# Výměna poklopů kanalizace ul. Žitavská Chrastava, návrh DIO, zak. 699/20

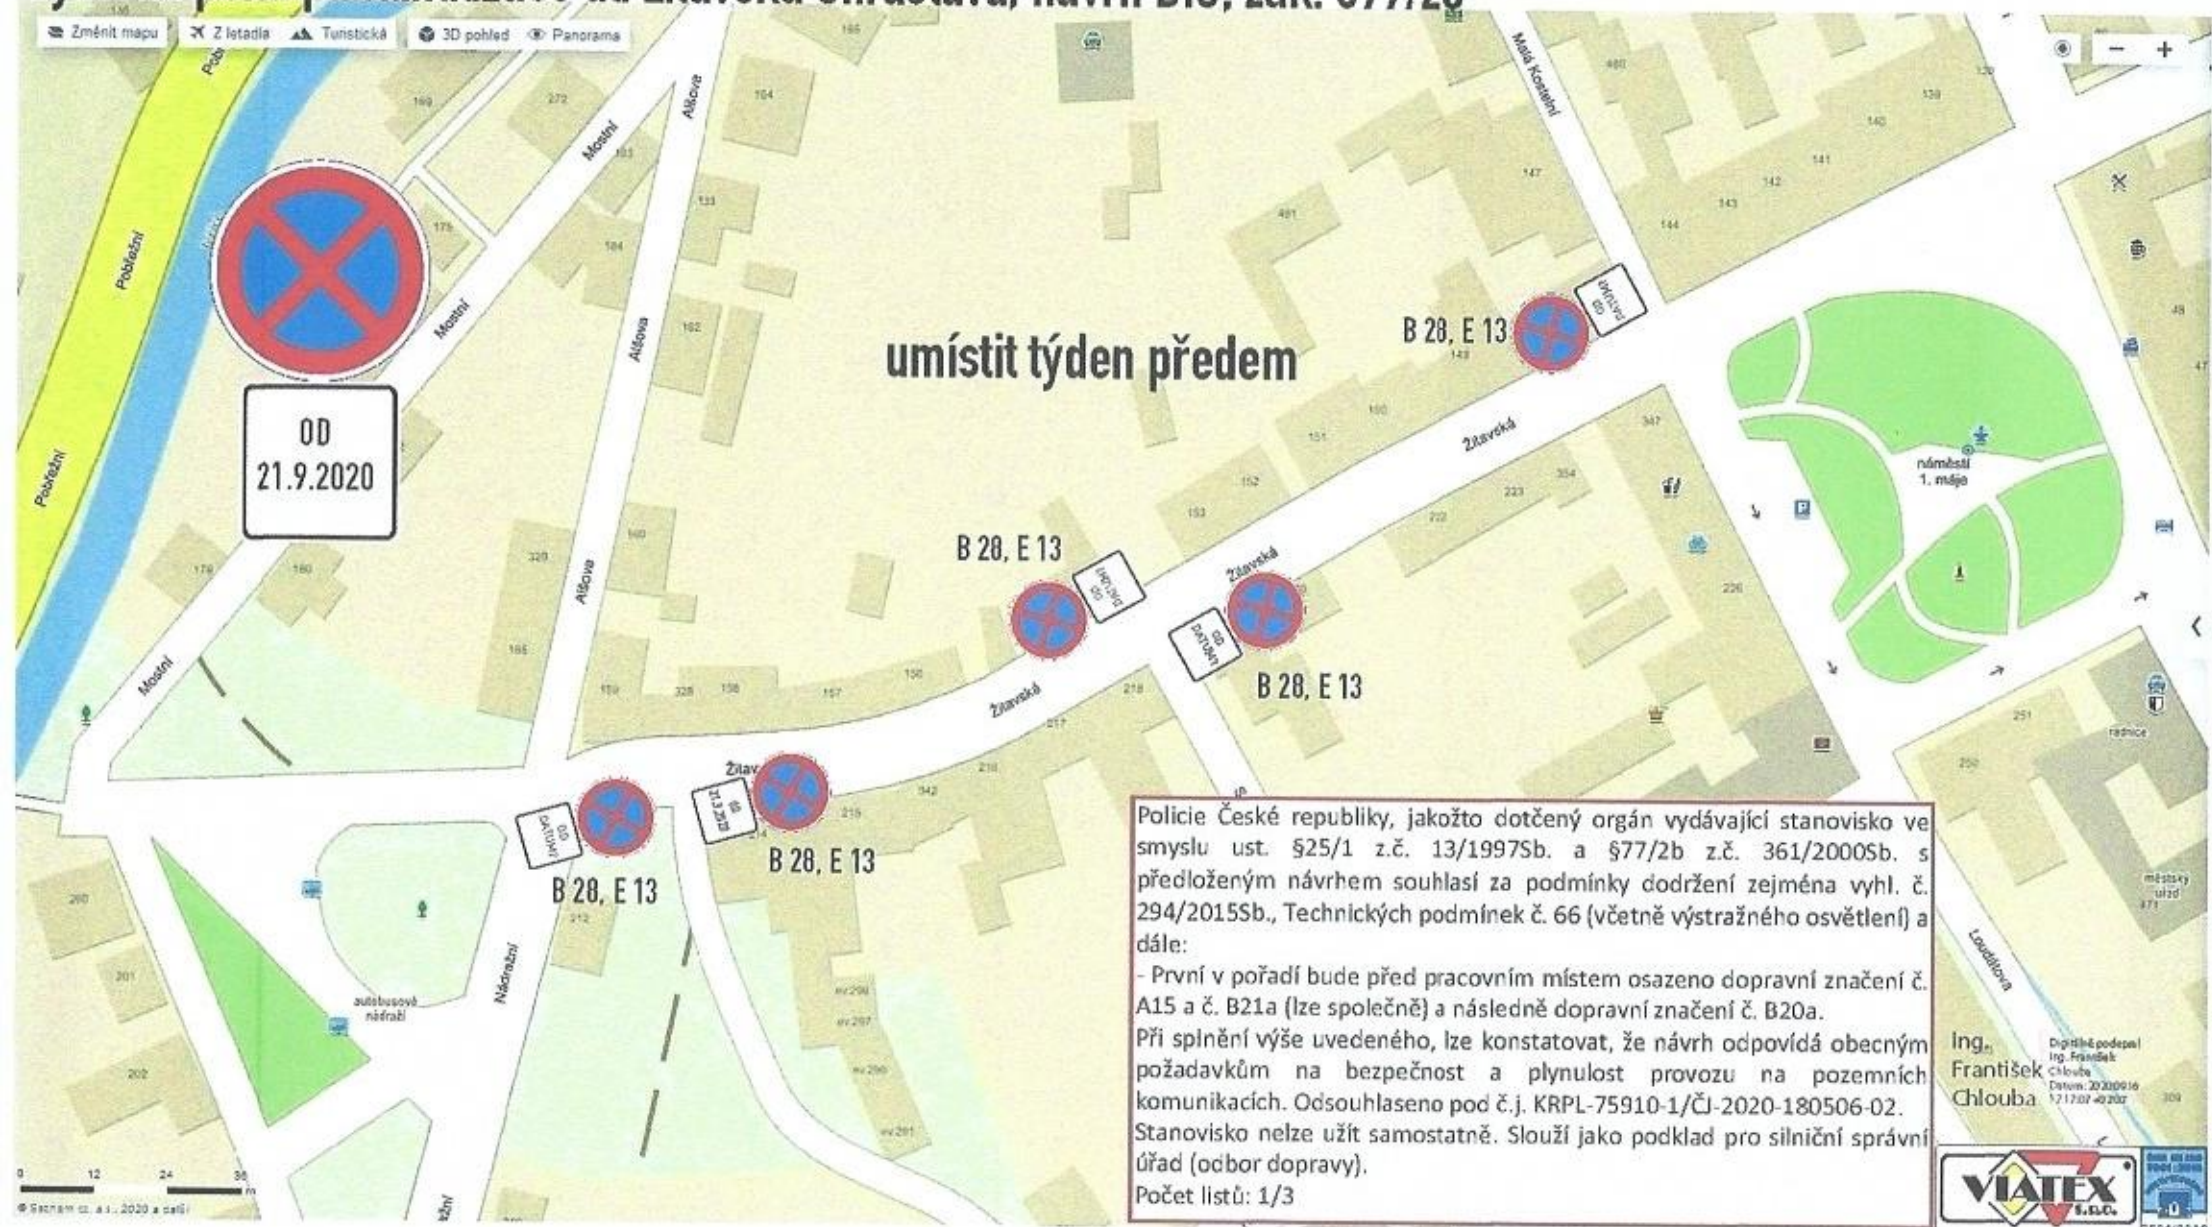
Policie České republiky, jakožto dotčený orgán vydávající stanovisko ve smyslu ust. §25/1 z.č. 13/1997Sb. a §77/2b z.č. 361/2000Sb. s předloženým návrhem souhlasí za podmínky dodržení zejména vyhl. č. 294/2015Sb., Technických podmínek č. 66 (včetně výstražného osvětlení) a dále:

- První v pořadí bude před pracovním místem osazeno dopravní značení č. A15 a č. B21a (lze společně) a následně dopravní značení č. B20a.

Při splnění výše uvedeného, lze konstatovat, že návrh odpovídá obecným požadavkům na bezpečnost a plynulost provozu na pozemních komunikacích. Odsouhlaseno pod č.j. KRPL-75910-1/ČJ-2020-180506-02. Stanovisko nelze užit samostatně. Slouží jako podklad pro silniční správní úřad (odbor dopravy).
